<u>INFORMAÇÃO TÉCNICA</u>	Nº 196/06
		02/08/06
		IT
		Rev. 0
		Pág. 1/2

Aparelho: MICROCOMPUTADOR

Modelos: Todos os Modelos

Solução de problemas de **Restart** das máquinas relacionados com à acomodação dos chicotes do Pannel Frontal e do módulo USB.

2. As figuras abaixo mostram o tipo de amarração utilizada anteriormente (Amarração incorreta) e o novo formato a ser aplicado (Amarração correta).

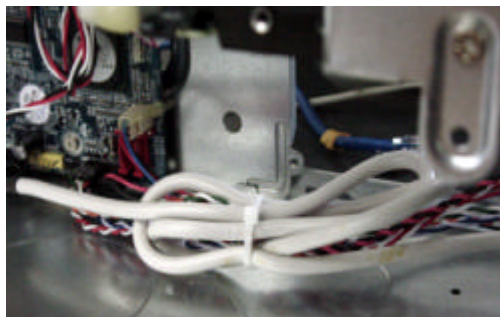
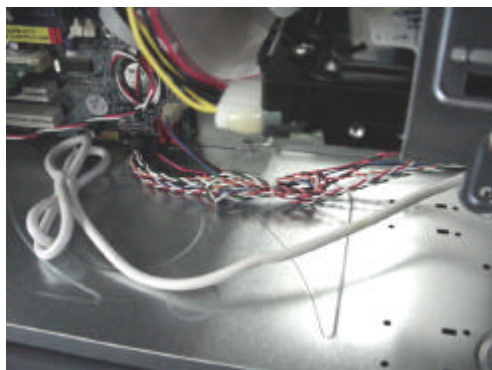
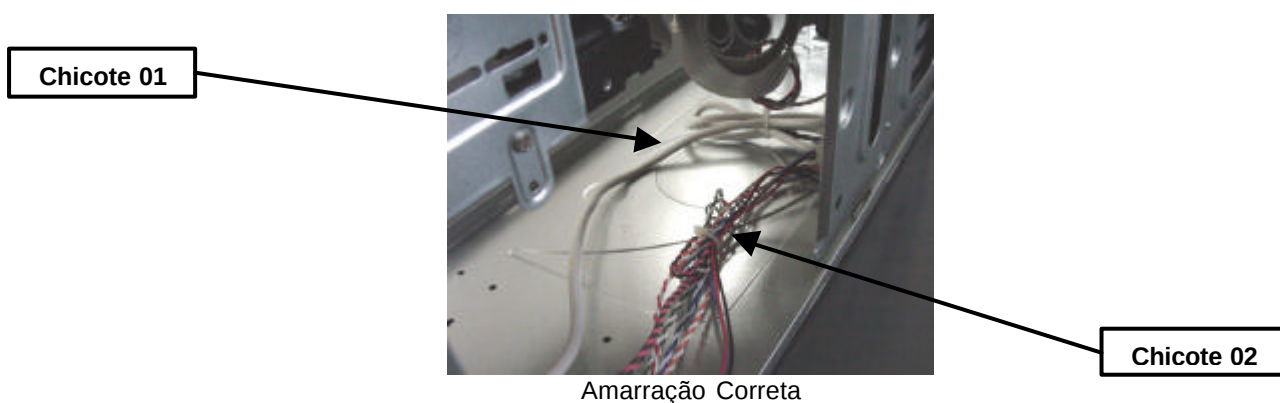
1. A amarração dos cabos que vem do Pannel Frontal deve ser feita em 02 chicotes distintos:

Chicote 01

Chave Power,
Chave Reset,
HDD Led,
Power Led,
Cabo da ventoinha de Sistema.

Chicote 02

Módulo USB

3. A amarração do chicote do módulo USB deve ser feita conforme figuras acima, ou seja, chicotes devem ficar totalmente separados, evitando o restart por indução eletromagnética.
